MODIFICATION N°3 DU PLAN LOCAL D'URBANISME

SAISIE DE L'AUTORITE ENVIRONNEMENTALE «AD HOC»

ANNEXE 8.1.3. AUTO-EVALUATION

24 Février 2023

Modification du périmètre et des limites de l'OAP du Grimpé

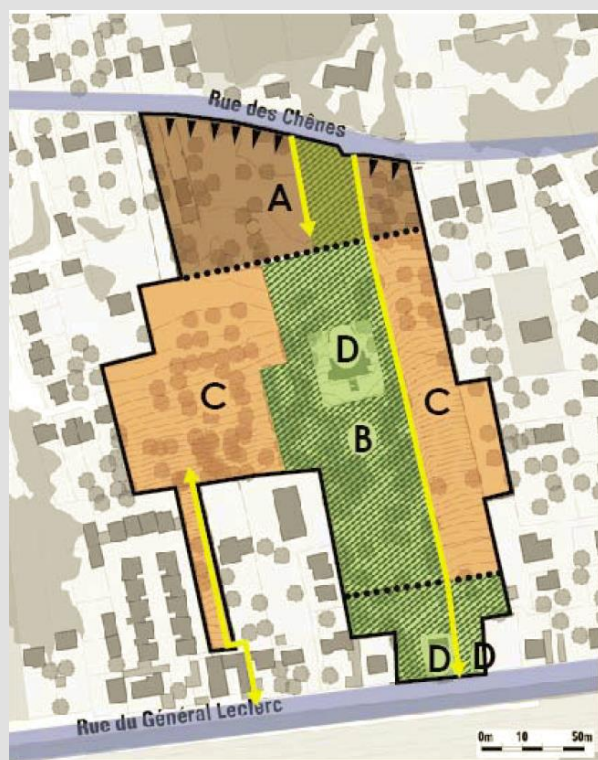
L'évolution du périmètre de l'OAP résulte de la suppression de l'ER N°11 qui entraîne la réduction du périmètre de l'OAP.

L'évolution des limites des secteurs résulte de la sectorisation des secteurs d'habitat selon les typologies attendues avec de part et d'autre du domaine de la Villa et du parc (secteur B) :

- Un secteur (A) mixant maisons individuelles- habitat collectif et/ou superposé,
- Un secteur (C) dédié à l'habitat individuel et/ou superposé,
- Un secteur (D) dédié à de l'habitat collectif,
- Un secteur (E) dédié à un équipement public et/ou à des commerces et services .

Suppression d'un emplacement réservé (ER11) en zone UBd (secteur OAP du Grimpé)

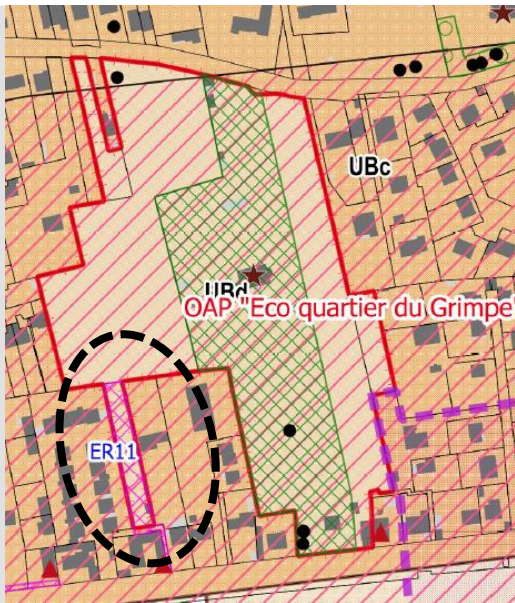
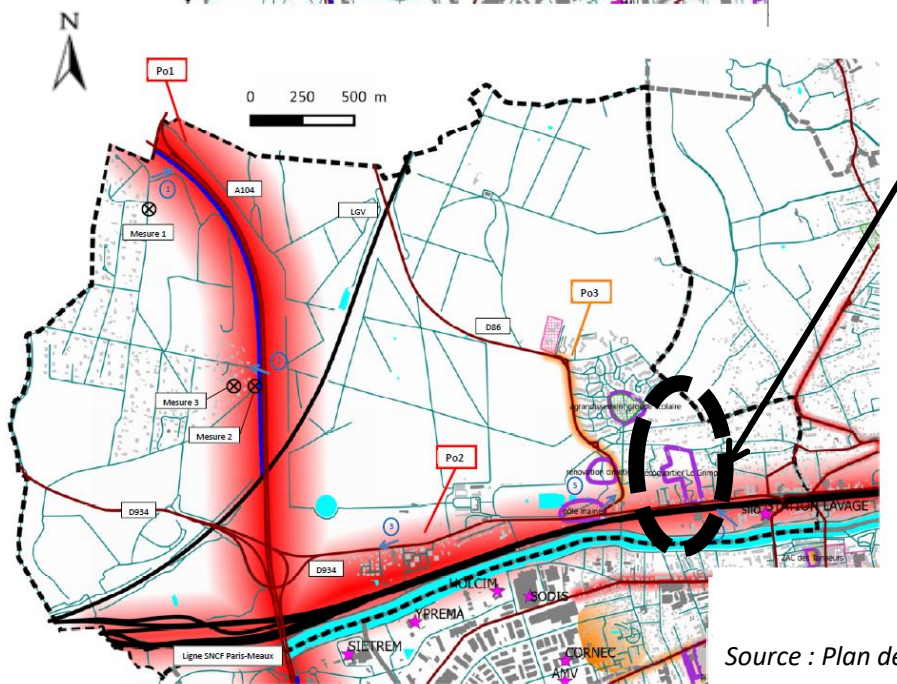
Document existant	Document modifié	Justification - explications								
		La suppression du projet d'une voie piétonne résulte de l'évolution du parti d'aménagement qui ne prévoit plus d'ouverture du parc au public.								
<table> <tr> <th>N°</th><th>Objet</th><th>Superficie</th><th>Bénéficiaire</th></tr> <tr> <td>ER11</td><td>Création d'une voie piétonne de désenclavement du quartier du Grimpé</td><td>1023 m²</td><td>Commune</td></tr> </table>	N°	Objet	Superficie	Bénéficiaire	ER11	Création d'une voie piétonne de désenclavement du quartier du Grimpé	1023 m²	Commune		Suppression de la mention des caractéristiques de l'emplacement réservé à la liste des ER.
N°	Objet	Superficie	Bénéficiaire							
ER11	Création d'une voie piétonne de désenclavement du quartier du Grimpé	1023 m²	Commune
